[改善箇所説明図]

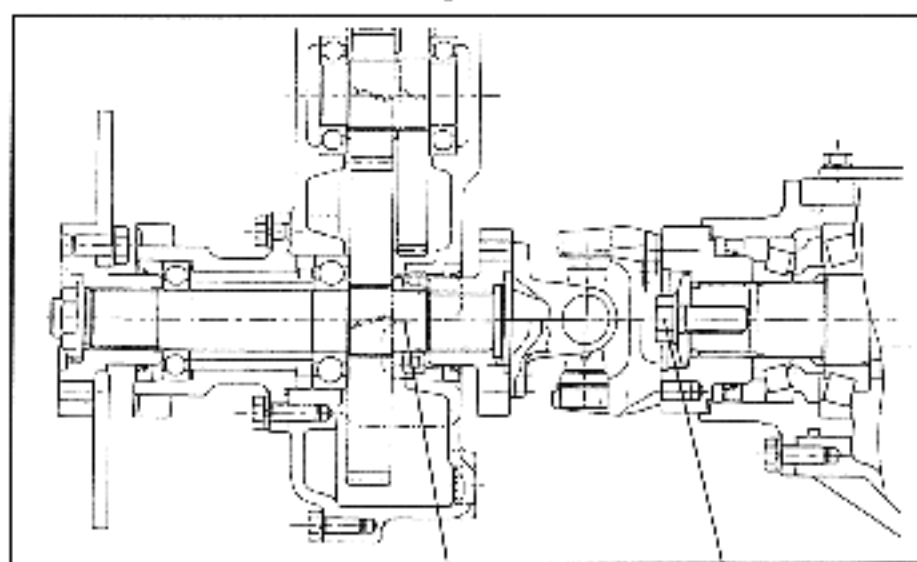
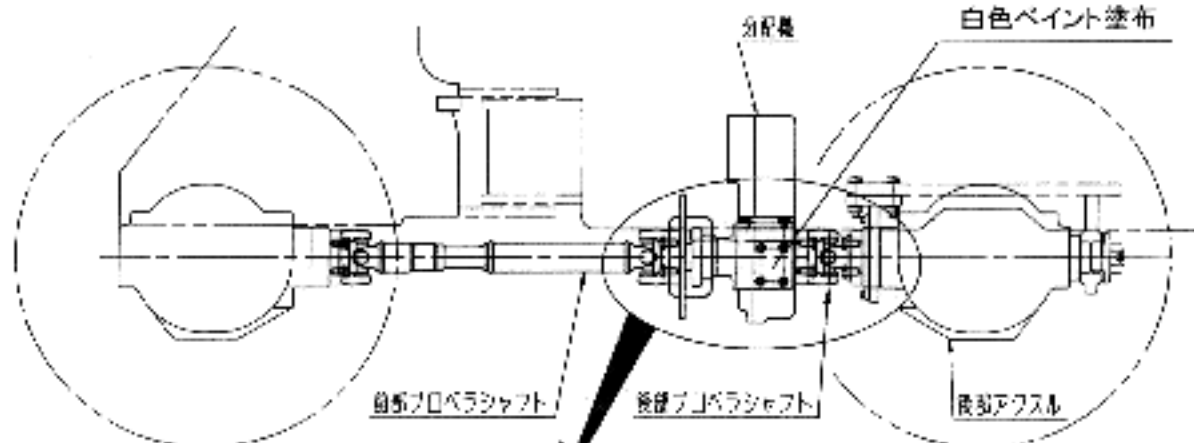
動力伝達装置において、後部プロペラシャフトに組付け不良のものがあり、そのままの状態で使用を続けると、当該プロペラシャフトの取付部に過大な力が加わり、最悪の場合、プロペラシャフト取付センターボルト又は分配機のシャフトが折損するおそれがある。

作業終了識別用
白色ペイント塗布

全車両点検し、当該ボルト及びシャフトに異常のないものは組付けの再調整を行う。また、ボルトに異常のあるものは後部アクスルを、シャフトに異常のあるものは分配機をアセンブリ交換する。なお、作業終了車は、上図図示部左右に白色のペイントを塗布する。
